経年劣化する原発群について

井野博満

付録 1：「第 2 回高経年化対策に関する意見聴取会」（2011 年 12 月 15 日）に提出した意見

高経年化意見聴取会の進め方についての意見と質問

図1 玄海1号炉監視試験片データとJEAC4201-2004年版予測曲線

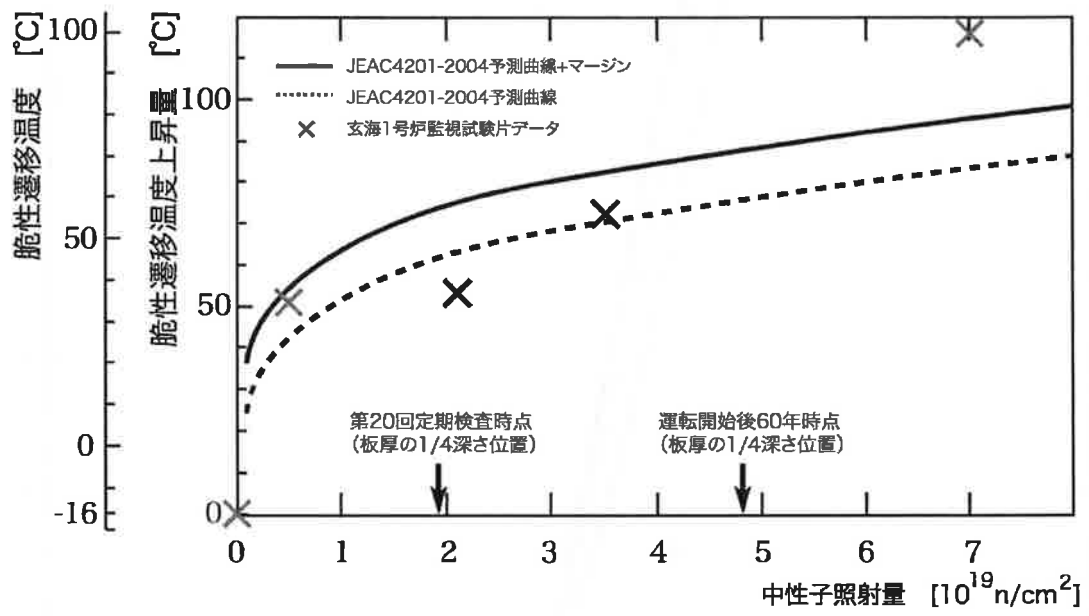
しかも重要なことは想定外の脆化だったことだ。前回（第3回）の監視試験結果（1993年2月）では脆性遷移温度は56℃であった。それが予測に反して42℃も上昇した。図1は、九州電力が2003年12月に提出した「高経年化技術評価書」に記載されている図に、今回の第4回監視試験結果（図の右上の×印）を加筆したものである。3回までのデータ点はこの時点での予測曲線にほぼ沿っているのに対し、今回のデータは著しく上へとびでている。図1をよくみていただきたいのだが、図中の破線が予測曲線であって実際はそれにマージン（ばらつきによる誤差）を加えて予測上限としたものである。その上限を大きく超える脆化が起っているのだ。

しかし、そういう求め方が根拠をもつためには図1に示す脆化予測曲線がそれなりに意味をもつものでなければならない。しかし、予測曲線（破線）に40℃ものマージンをつけてかさあげしなければならないとすれば、それは測定誤差やばらつきの範囲を越えて、もはやこの予測式が成り立たないということの意味していると考えべきである。

JEAC4201の脆化予測手法は、どのような監視試験結果が観測されても、マージンをかさあげすることにより、予測式を正当化し、そうして得られた予測を正しいものとする。しかし、このような監視試験の考え方や運用は科学的にみてはなはだ不適切なものである。現象を正しく見るという科学の方法に忠実であろうとするならば、そのような結果になった場合には、予測式自体を疑うか、監視試験片の素性を疑うかしかない。

図2 玄海1号炉監視試験片データとJEAC4201-2007年版予測曲線

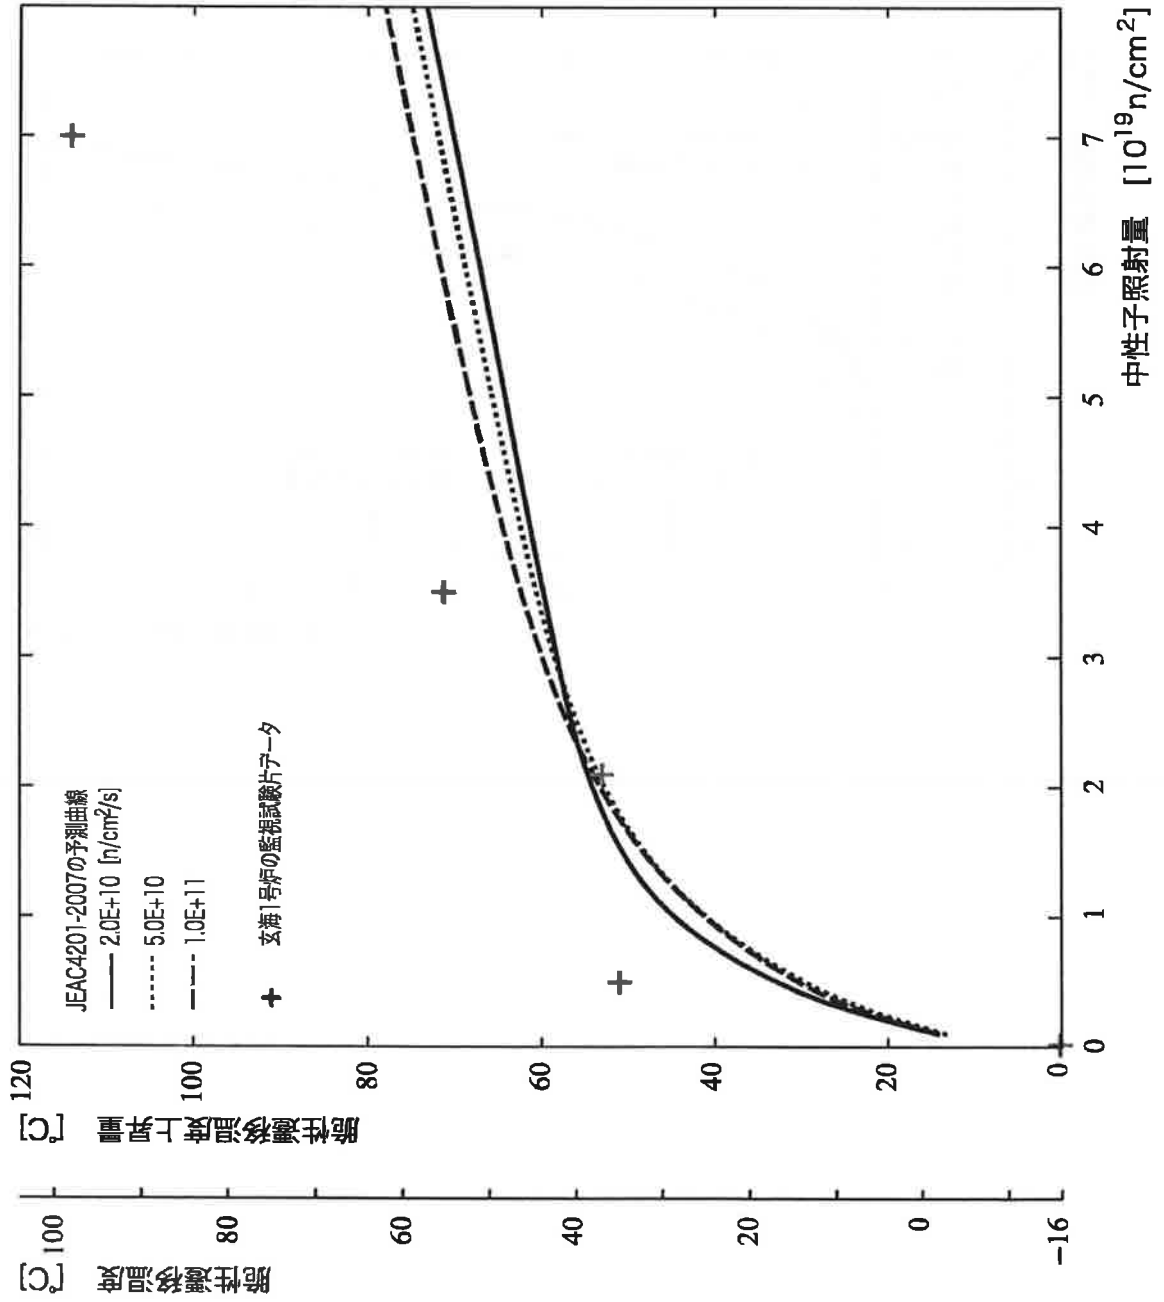
さて、では、2007年版脆化予測式で玄海の異常な脆性遷移温度は説明可能か。否である。図2に、2007年予測式にしたがって筆者らが描いた照射脆化予測曲線と観測された脆性遷移温度とを示す。この図には、図1と同じく、脆性遷移温度そのものの目盛と脆性遷移温度上昇量（初期値-16℃との差）をあわせて示した。

98℃という観測データが、予測曲線から上方に40℃もとび離れていることがみてとれよう。これはばらつきなどといえるものではない。図3にくらべ、むしろ、乖離はさらに大きくなっている。このように、最新の2007年予測式によっても玄海1号炉の照射脆化挙動はまったく再現できない。したがって、なぜ玄海1号炉で大きな脆性遷移温度が観測されたのか、という説明もまったくつかない。玄海1号炉に関しては、1991年予測式（図1）も2007年予測式（図2）も予測能力を失っているのである。そのような予測式をもとにして現在の脆

図3：美浜1号機におけるPTS評価図（関西電力「40年高経年化技術評価書」による）にJEAC4206-2007の（A7）式を用いて描いた K_{Ic} 曲線を加筆した図

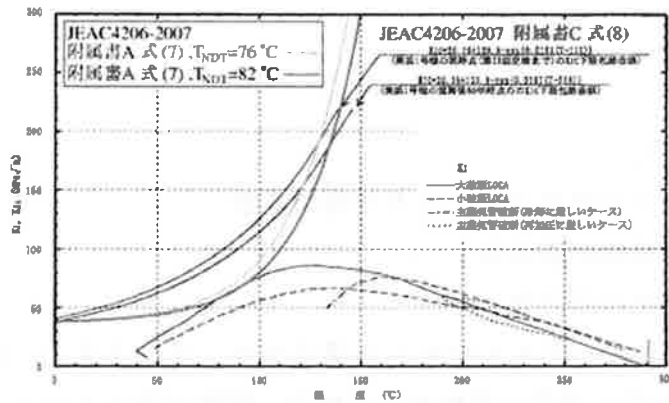
さて、美浜 1 号炉「容器の技術評価書 1.原子炉容器」の p31 には K_I と K_{Ic} の関係の評価した結果（PTS 評価結果）の図 2.3-4 が掲載されている（図 1）。この図には、熱応力が時間経過（したがって温度経過）とともにどのように変化してゆくかという K_I 曲線（PTS 状態遷移曲線という）と破壊靱性値がどのような温度依存性をもっているかを示す K_{Ic} 曲線（破壊靱性遷移曲線という）とが描かれている。この図をみると K_{Ic} 曲線と K_I 曲線はかなり接近しているが、いずれも温度においても $K_{Ic} > K_I$ であり、圧力容器の破壊は起こらないと評価されている。

を使うよう定められている。ここで RT_{NDT} は、観測された脆性遷移温度(関連温度)である。問題は、美浜1号炉で測定された破壊靱性値が、信頼できる数値であるかどうかである。多数の信頼できる測定値があれば、それらを下限とした包絡曲線(C8)式を求めることができるが、データの数が少なかったり、測定値が信頼できなければ、さらに小さな破壊靱性値が観測されるかも知れず、(C8)式は危険側となり、(A7)式を使うべきであると考ええる。

美浜1号炉高経年化技術報告書では、(C8)式が記載されているのみで、破壊靱性値の生データが公表されておらず、データの信頼性についての検討や判断ができない。一刻もはやく、すべての事業者は生データを公表し、 K_{Ic} 曲線を導いた解析法も示すべきである。

図3は、『美浜1号機高経年化技術評価書』(2009年11月)にある図(図2.3-4、p31)に筆者らが(A7)式をもとにした2本の曲線を加筆したものである。この図をみると、(A7)式をもとにした K_{Ic} 曲線と K_I 曲線はほとんど接するほどに接近する。 K_I 曲線の推定に誤差があることを考えて、 K_{Ic} 曲線と K_I 曲線とは、ある程度離れていることが求められている。そう考えると、美浜1号炉の照射脆化は危険域に達していると考えざるを得ない。
